Procès-verbal de contrôle d'une installation électrique en BT et TBT

NON CONFORME

Rue Processiestraat
Numéro 27
Boîte
Postcode 1742
Commune Sint-Katherina-Lombeek
Pays Belgique

Visite de contrôle d'une ancienne installation électrique domestique d'une unité d'habitation lors de la vente sur la demande du vendeur selon (AR 08/09/2019) - RGIE Livre 1 - 8.4.2. et 8.2.1. et 4.2.4.3.

Image du tableau de repartition et de manoeuvre:

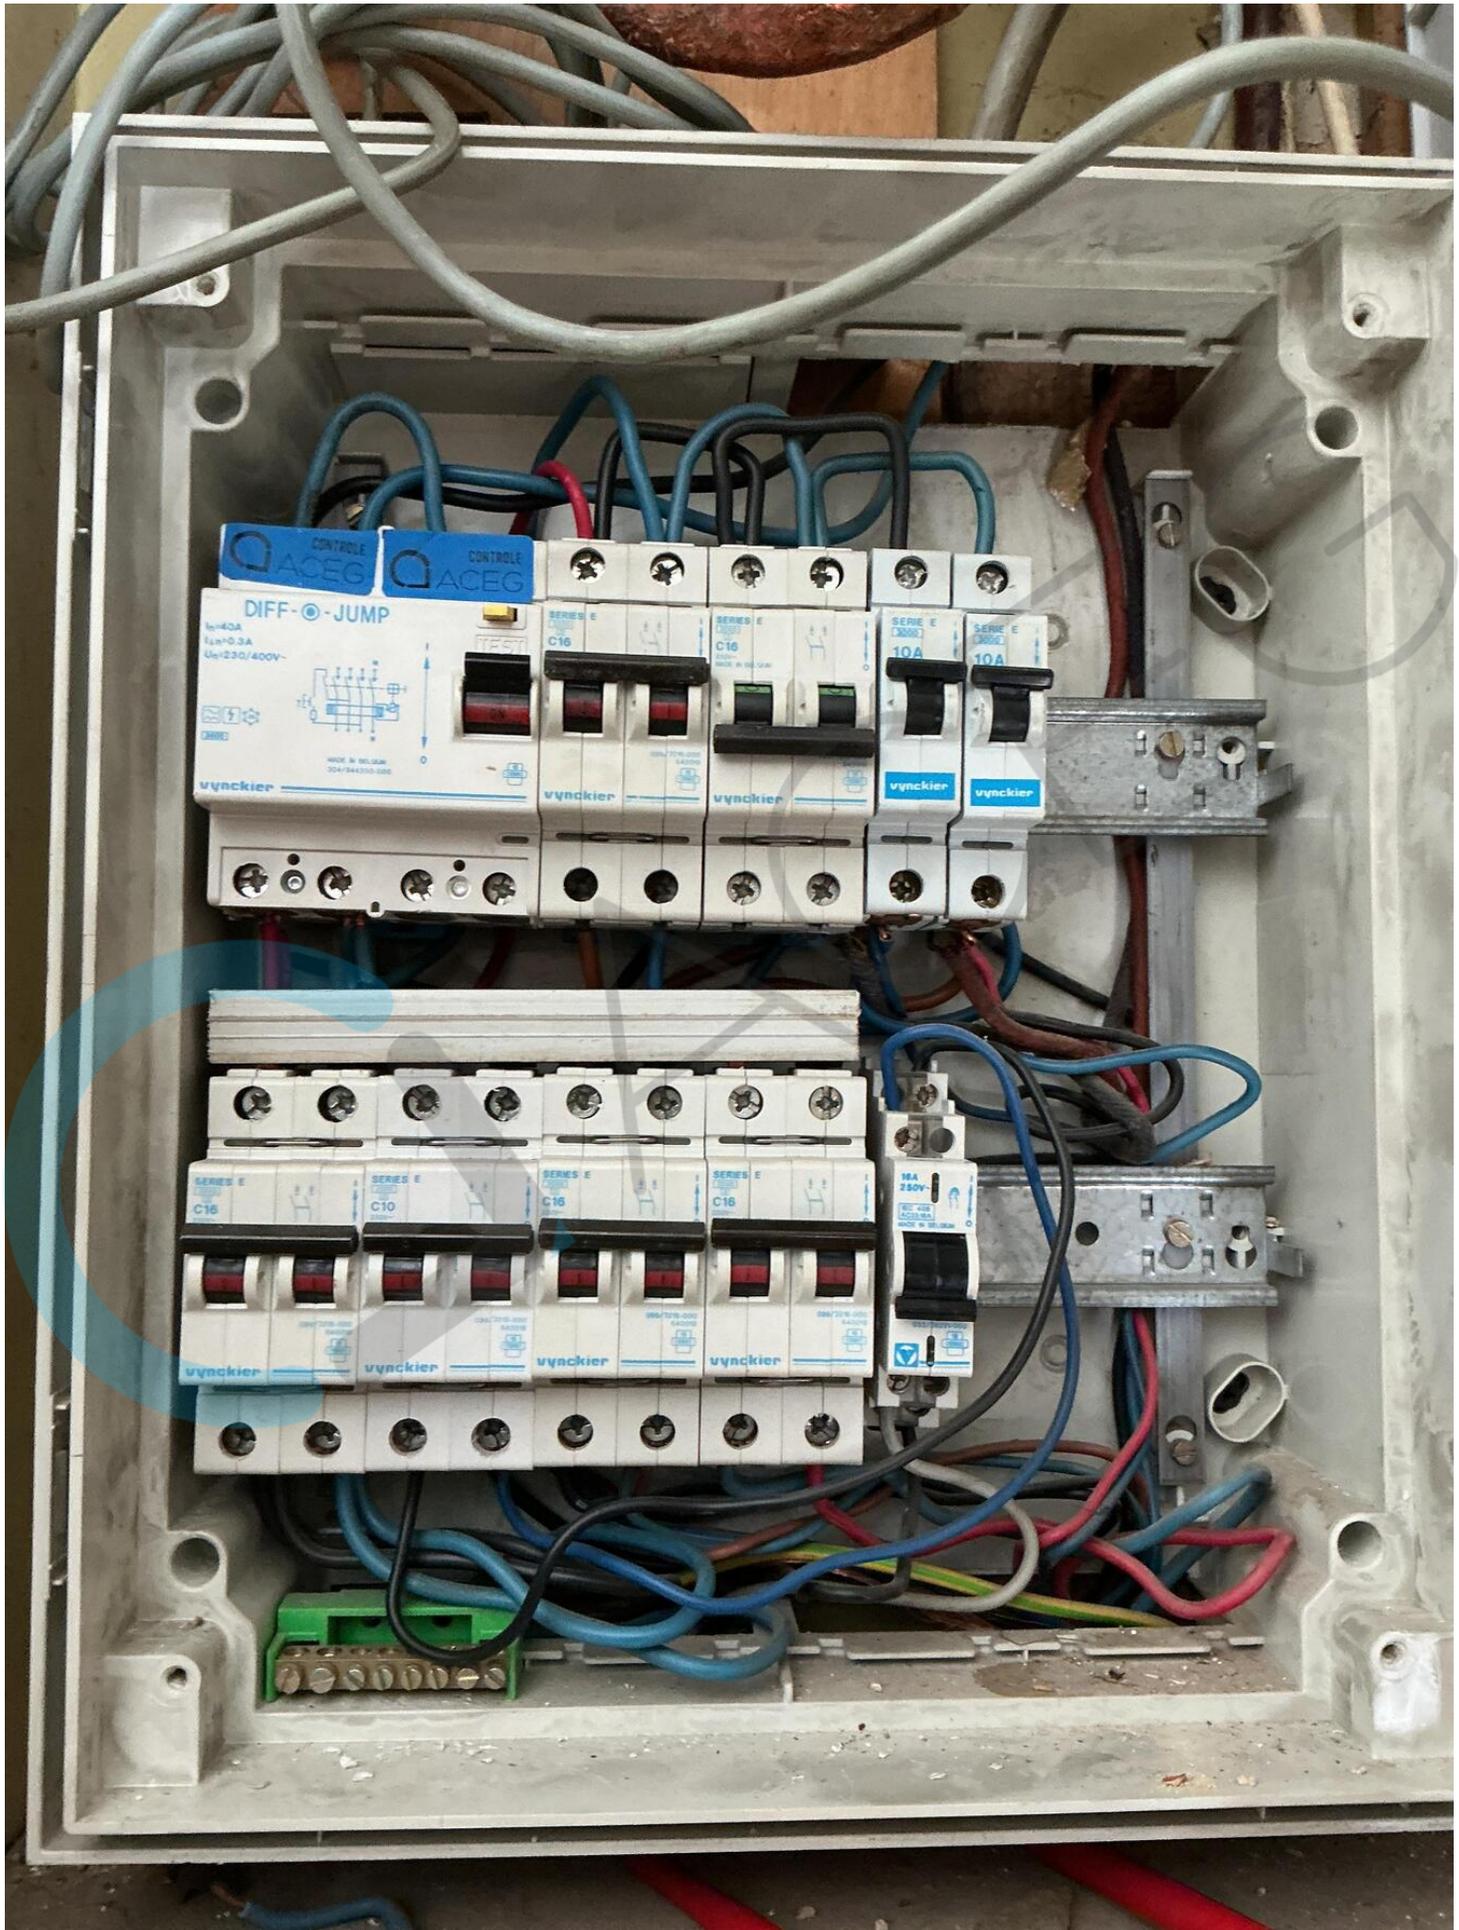
I5.06 (Re)placer la porte et/ou l'écran de protection du tableau. Possibilité de contact avec des pièces nues sous tension (Livre 1 Section 5.1.4. et 5.3.5.1.A. et 4.2.2.3.)

I5.08 Le matériel endommagé ou cassé doit être remplacé ou réparé. Le degré de protection du tableau de distribution contre le contact direct est insuffisant. (au moins pas IPXX-B) (Livre 1 Sous-section 4.2.2.3.)

I5.10 Protéger correctement les pièces nues sous tension et accessibles (Livre 1 Section 5.1.4. et 4.2.2.3.)
